Svar på forespørsel om hurtigspor - Arendal - Bjorbekk transformatorstasjon - utvidelse

Bjorbekk transformatorstasjon, endringer

Vedrørende deres høringssvar om konsesjonsutkast Bjorbekk transformatorstasjon – utvidelse - hurtigspor

Figur 3: Fasadetegninger av nordøstre stasjonsbygning

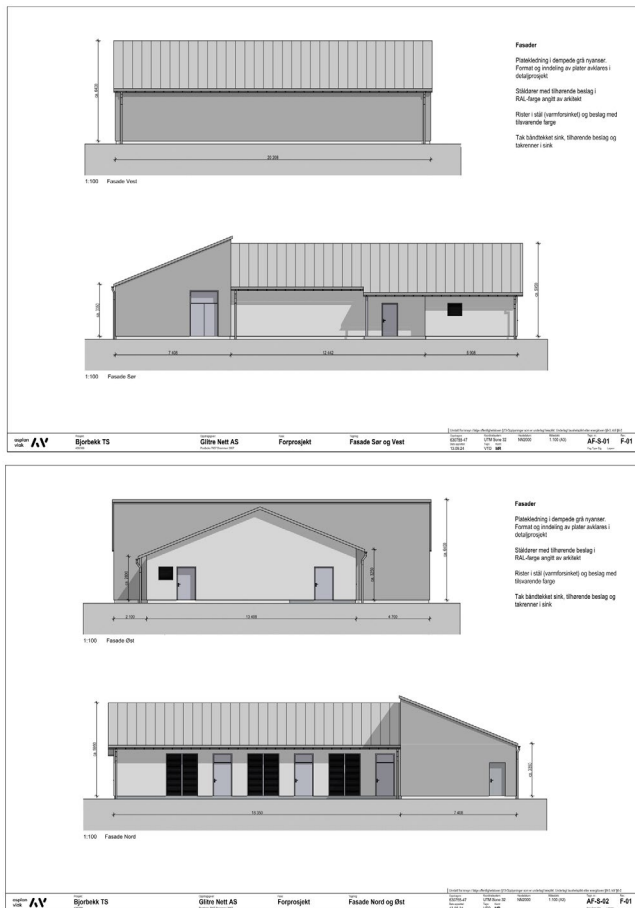
Det er også kommet inn spørsmål om visuelle konsekvenser etter ny stasjonsbygg er bygget. Kirkegården ligger ca 5-6m lavere enn tomten som Bjorbekk transformatorstasjon er på. Stasjonen skal i dag ikke være synlig fra noe sted som følge av høydeforskjellene, og skogområde som er plassert i mellom stedene.

Avstand fra sørøstre bygning ned til øverste del av kirkegård er målt til 65m (rød strek i utklipp over). I stor grad vil størstedelen av tiltaket være skjermet som følge av vegetasjon og høydeforskjellene i terrenget. Det kan være noen deler av bygningsmassen lengst nordøst vil være synlig fra toppen av kirkegården. Denne delen har en normal etasjehøyde, pluss et saltak

med gesimshøyde på ca 3m, og vil ikke fremstå som et stort volum. Denne delen vil ha en høyde 1m lavere enn eksisterende bygninger. Det vil heller ikke fremstå som et veldig teknisk bygg sett fra kirkegården, og ha fasader med dempede grånyanser for å fremstå med minst mulig kontrast til naturomgivelsene. Skogen mot nord bak bygget er i dag en del høyere enn bygningsmassen, og bygningen vil dermed ikke bryte med den øverste vegetasjonen.

Lydnivå fra to 25 MVA og én
35 MVA transformatorer

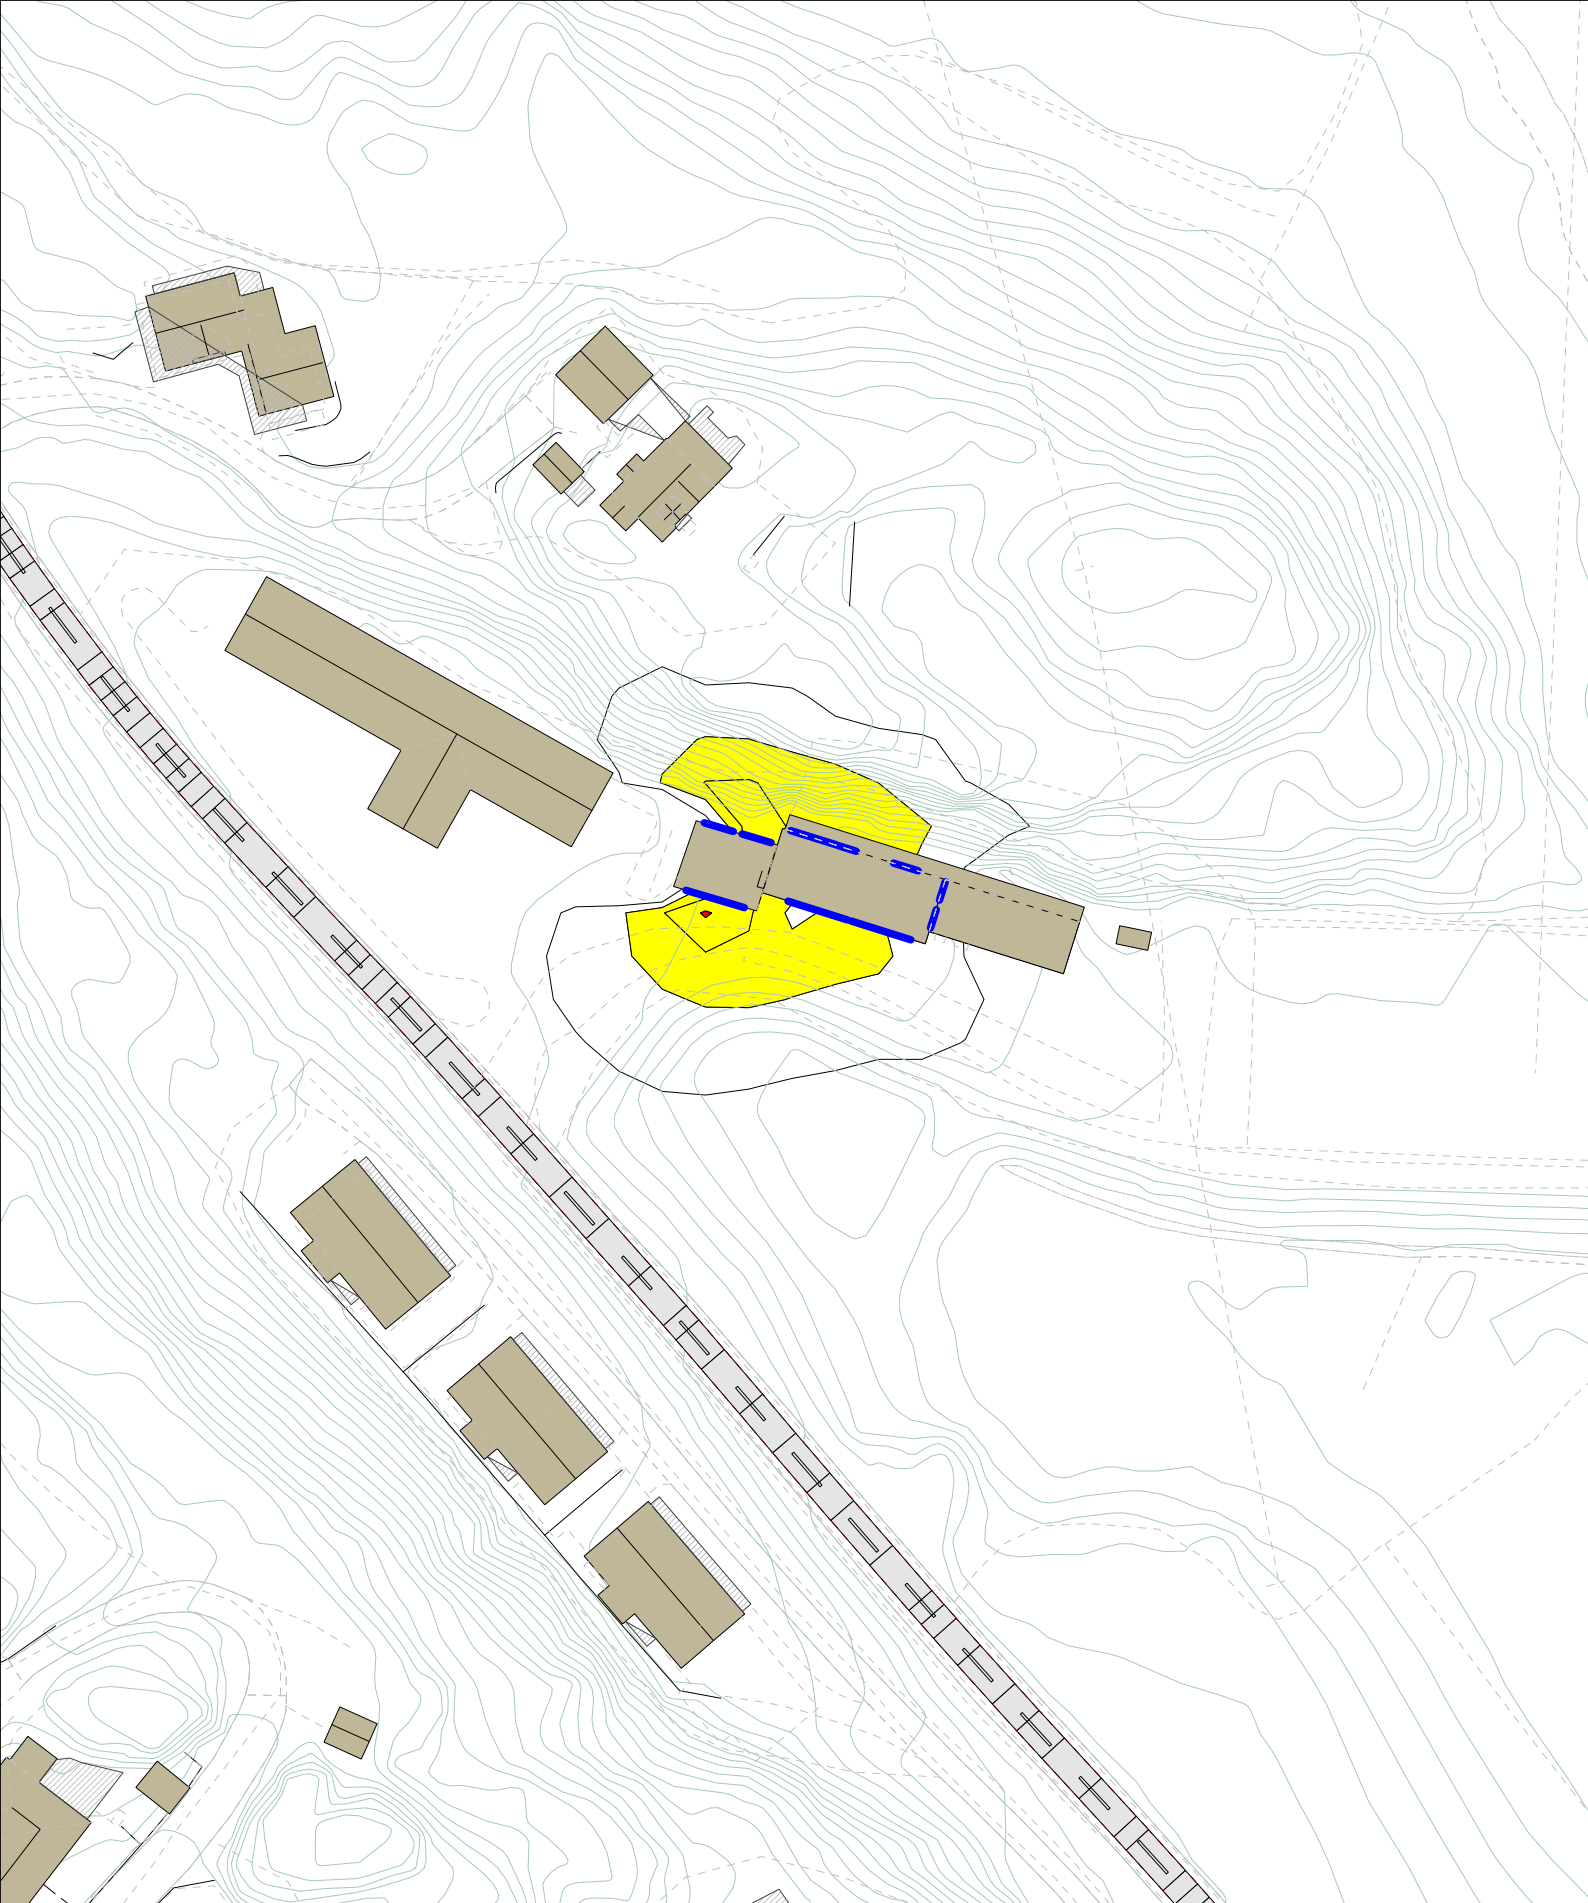
Det er kommet inn spørsmål om tiltaket vil ha støymessige konsekvenser etter byggeperioden. Eksisterende stasjon har i dag to krafttransformatorer, og vil etter utvidelsen være bestykket med en 3. transformator av tilsvarende type. Det vises til vedlagte støyrapport som ble utarbeidet i forbindelse med konsesjonssøknad for Vanse transformatorstasjon, som også var planlagt med 3 tilsvarende transformatorer. Denne rapporten tar utgangspunkt i målte verdier fra en lik transformator, og viser at støynivåene over terskelverdier først finner sted umiddelbart rundt stasjonsbygningen. Kirkegårdens grenser nær Bjorbekk transformatorstasjon er over 60m fra transformatorene i Bjorbekk og anses derfor for å ikke være påvirket av lyd fra transformatorene. Transformatorstasjonen vil ikke ha fast opphold av personell, ei heller andre komponenter som vil generere støy. Både transformatorstasjonen og kirkegården har nærhet til både E18 nordøst, og fylkesvei 3534 øst for området.

Beregningene viser at for eksisterende anlegg er det svært lave støynivåer utenfor stasjonsbygningen. Med utbygget stasjon vil støyen øke noe, men fremdeles ligge under grenseverdi ved samtlige naboer, jf. støysonekart i vedlegg 1.

For å undersøke hvor stor innvirkning det vil ha om 35 MVA transformatoren avgir mer støy enn det som er lagt til grunn i beregningene, er det i tillegg utført en kontrollberegning hvor det er lagt på +10 dB sikkerhetsmargin for 35 dB trafoen, for å utelukke evt. usikkerheter i støynivå. Selv med pålagt sikkerhetsmargin vil støygrensene ved naboer overholdes.
